INFO NORMES

BULLETIN D'INFORMATION SUR LES NORMES DE CONSTRUCTION ET D'ENTRETIEN ROUTIER

Tome VIII – Dispositifs de retenue

9^e mise à jour

Figure 2 – Véhicule avec dispositif de protection latérale

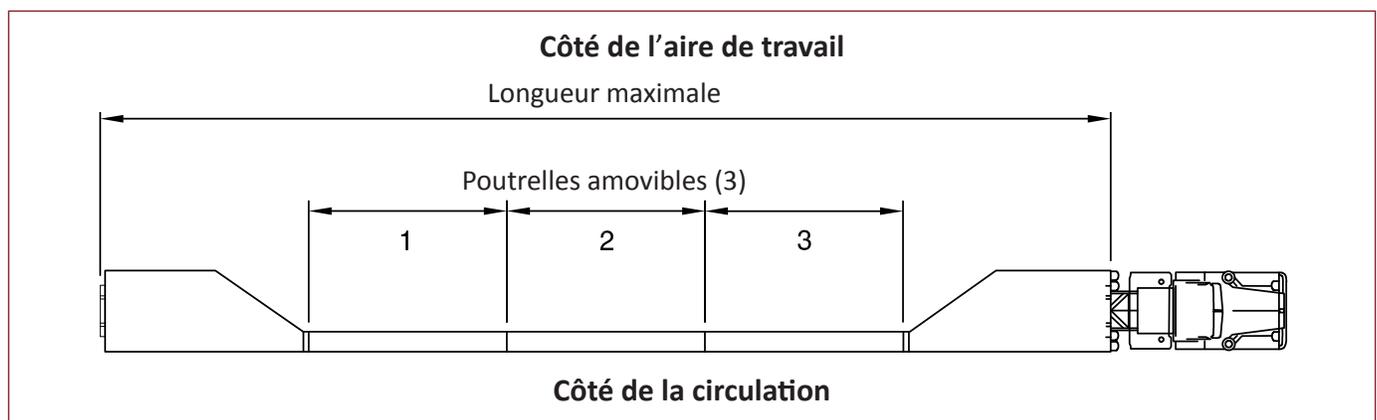
Le dispositif de protection mobile (DPM) est maintenant appelé « véhicule avec dispositif de protection latérale (VDPL) » (figure 2). Cette modification a pour objectif d'éviter la confusion avec le titre de la section 5.9 « Dispositif de retenue mobile », mais aussi par rapport au fait que les véhicules de protection au *Tome V – Signalisation routière* peuvent également être considérés comme des dispositifs de protection mobiles.

Figure 3 – Unité pour court rayon de la glissière en béton pour chantiers

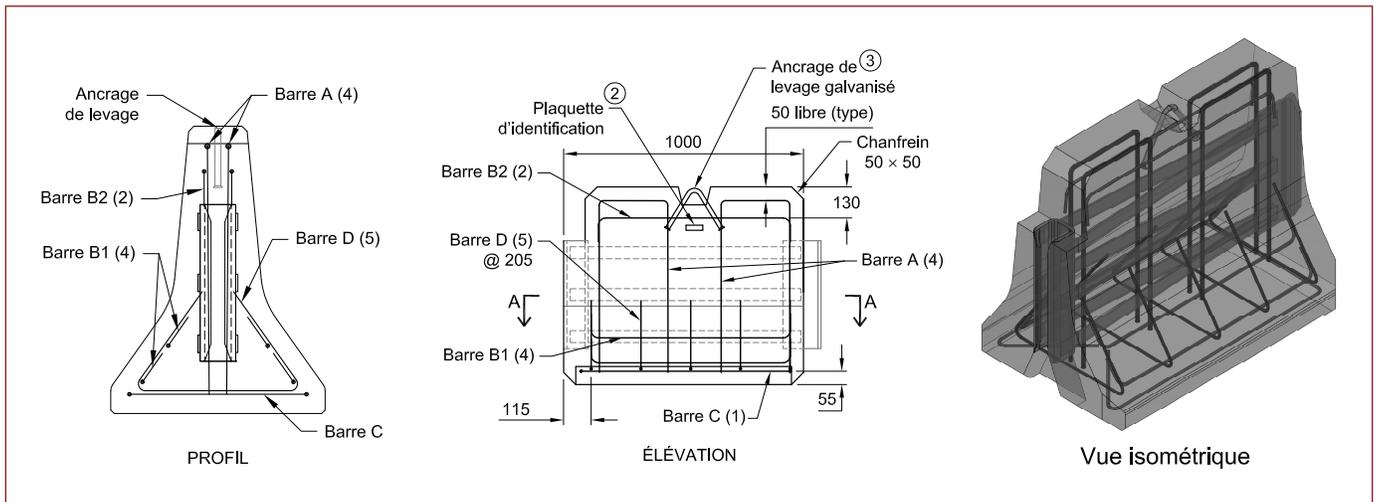
L'unité pour court rayon de la glissière en béton pour chantiers (figure 3) a été introduite dans la norme lors de la mise à jour du 30 octobre 2018. L'armature prévue était alors une adaptation de l'armature de l'unité standard. En raison de la présence des plaques de liaison du raccord en I, il s'est avéré que la mise en place des armatures était problématique. Dans le but de pallier ces difficultés, l'armature de l'unité pour court rayon a fait l'objet d'une révision complète.

En somme, les barres A, qui étaient des cadres fermés légèrement inclinés, sont maintenant des U inversés placés verticalement (la partie du bas avait peu de valeur ajoutée). Les barres B passent de huit à six et sont placées à des endroits où elles seront plus utiles pour la protection des coins. Cinq barres D sont ajoutées : ces barres en forme de cintre placées transversalement

permettront, en combinaison avec quatre barres B, de mieux protéger les coins inférieurs. La barre C demeure sensiblement la même (largeur du cadre réduite). Toutes les barres sont de calibre 10M, à l'exception des barres A, qui demeurent de calibre 15M.
